Bilag 9

Supplerende høring Tillæg 1 til Lokalplan Nuuks Plads Metrostationsplads Foreslåede ændringer efter den offentlige høring

Som følge af den offentlige høring foreslås en række ændringer.

Tegning 7a · Byrum

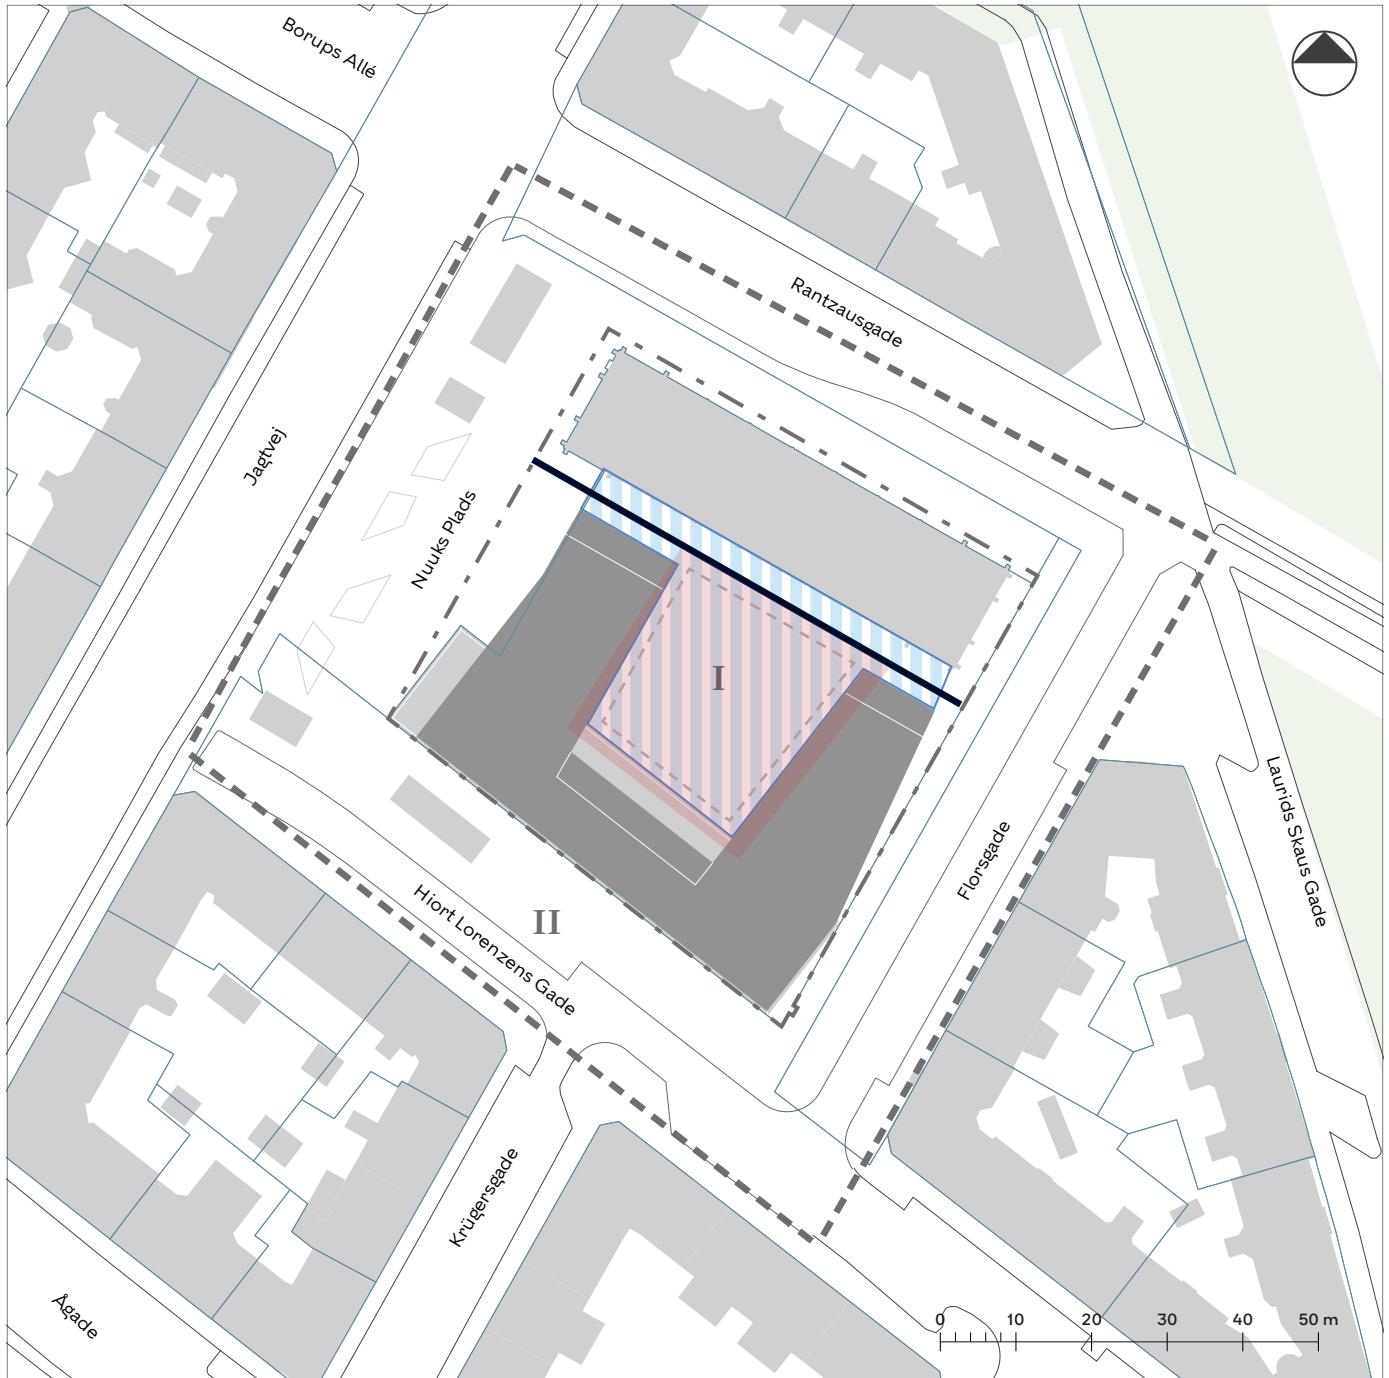
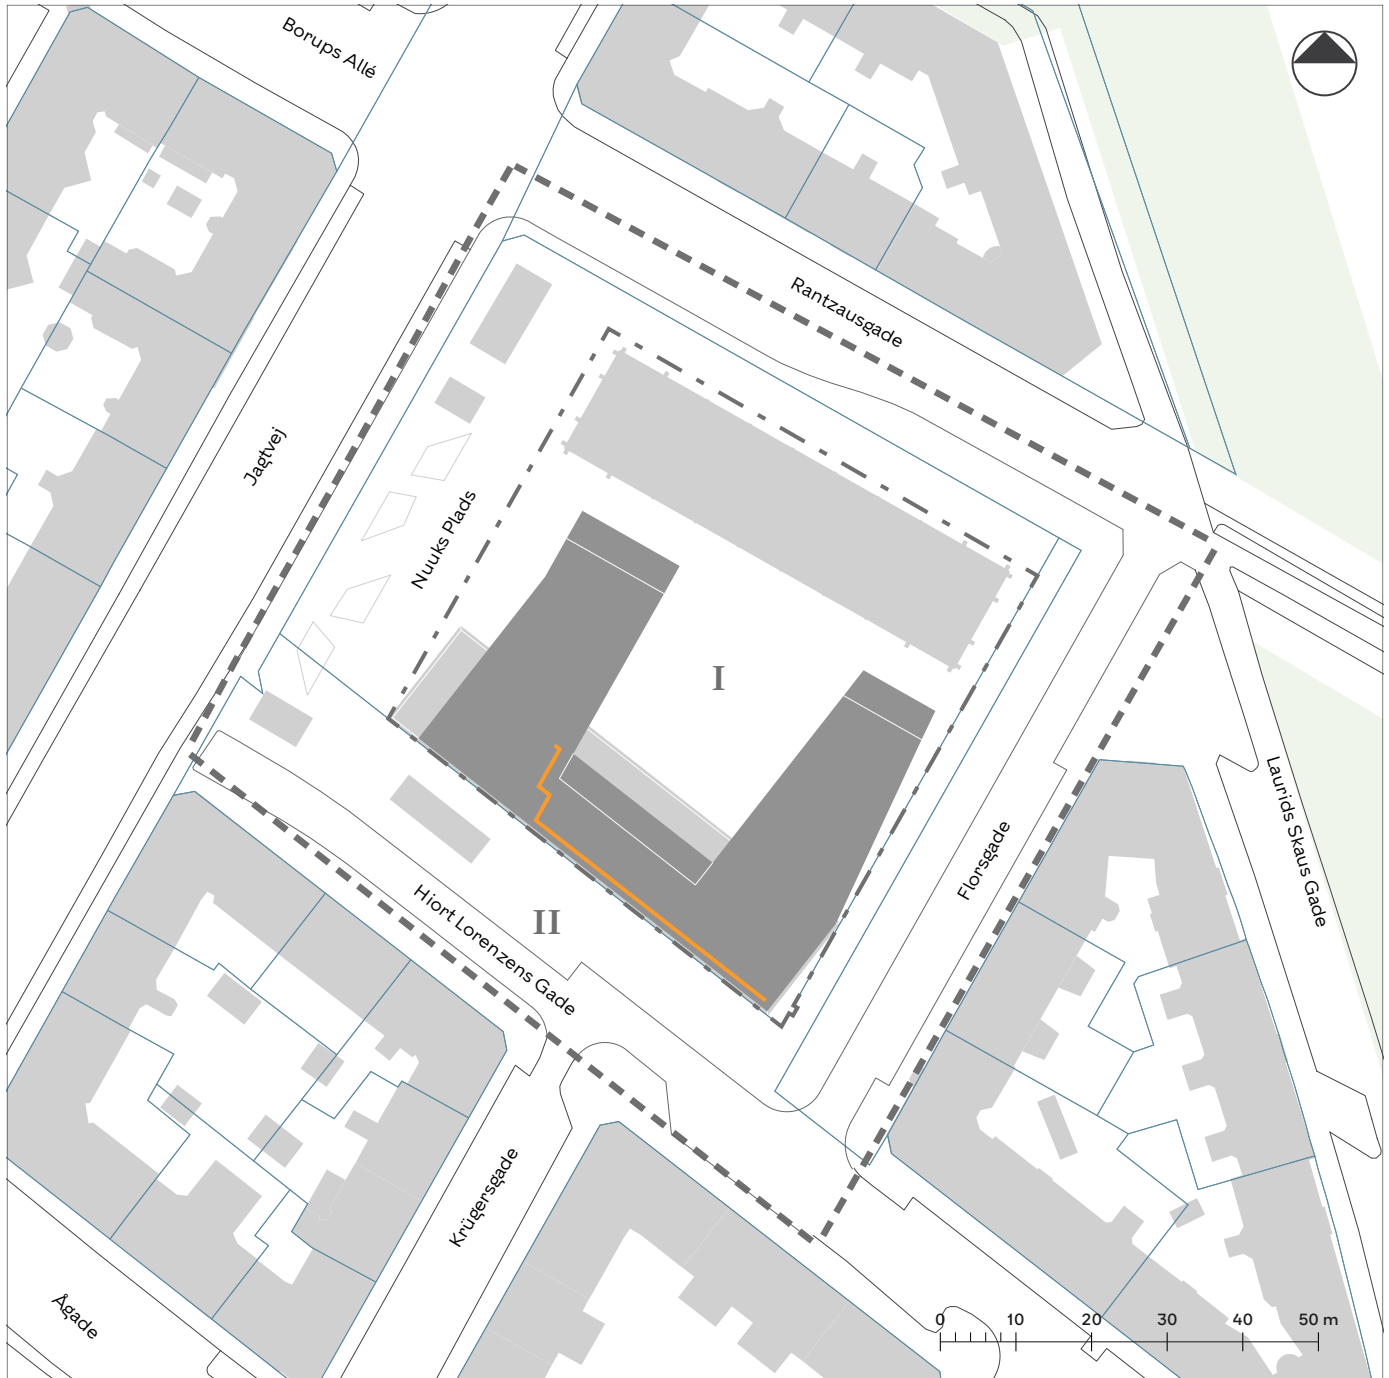
- § 8, stk. 5. Byrum
 "Det på tegning 7a viste areal skal være befæstet med granit med ledelinjer i bordursten. **Indenfor det på tegningen angivne felt med stiplede linje kan der også anvendes stål som del af belægningen, dog samlet maks. 20% af feltet.** Som vist på tegning 7a, skal der være en sti, som friholder arealet til passage i byrummet i en bredde på 3 m. **Der kan etableres et vandelement i det på tegning 7a viste felt med stiplede linje. Vandelementet kan maks. være 25 m² og maks. være 2 m i højden, 5 m i bredden og 5 m i længden eller ved cirkulær udformning maks. være 5,5 m i diameter. Vandelementet skal være i beton, natursten og/eller stål."**
- Lokalplantegninger
 Tegning 7a - Byrum
 -Der angives et felt for byrumsindretning.

Tegning 8 · Støjskærme

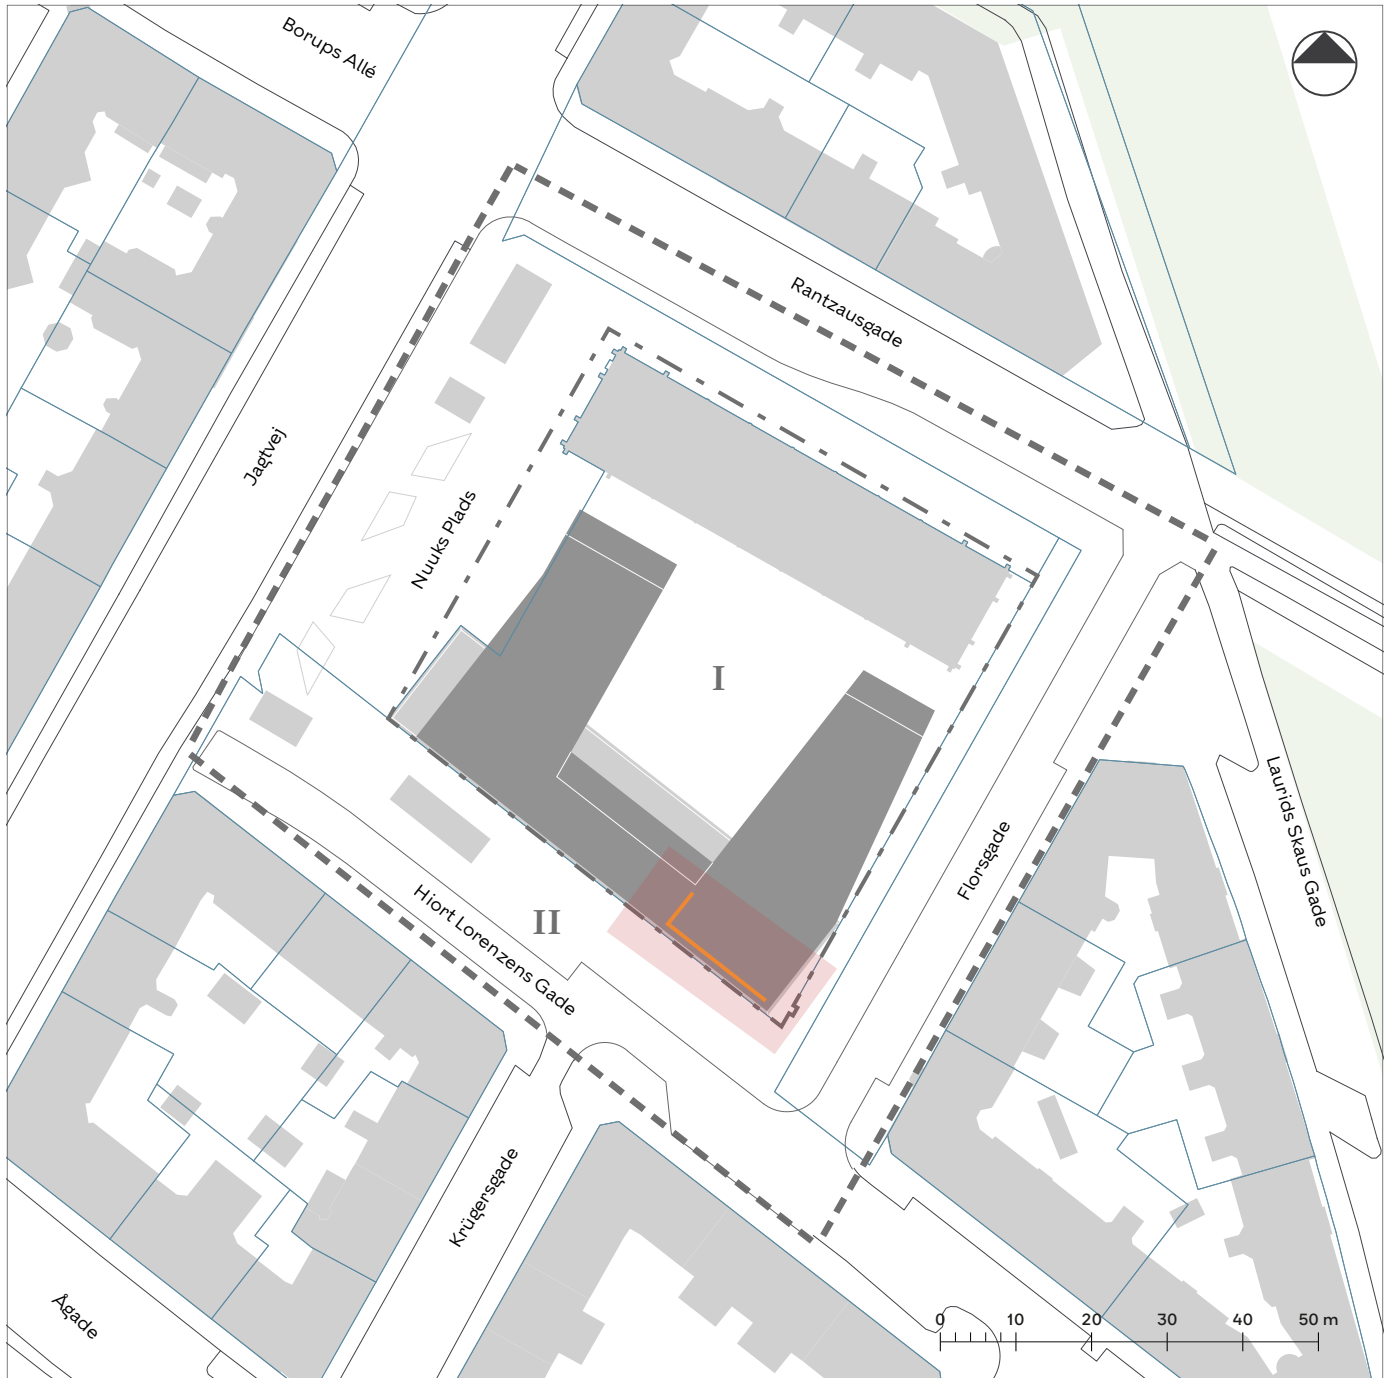
- Lokalplantegninger
Tegning 6b - Ydre fremtræden (nybyggeri)
-Felt for udstrækning af tagterrasse er justeret.
Tegning 8 - Støjskærme.
-Støjskærm er flyttet

- §7 stk. 4. Tæge
e) "... Støjskærme, jf. § 9, stk. 4 og tegning 8, skal have en højde på ~~1,5~~ **1,2** m og skal være gennemsigtige, med klart glas. Supplerende værn og støjskærme til sternkanten skal være placeret min. ~~4 m~~ **3 m** fra facaden mod Florsgade og Hiort Lorenzens Gade, og 0,3 m mod øvrige facader."
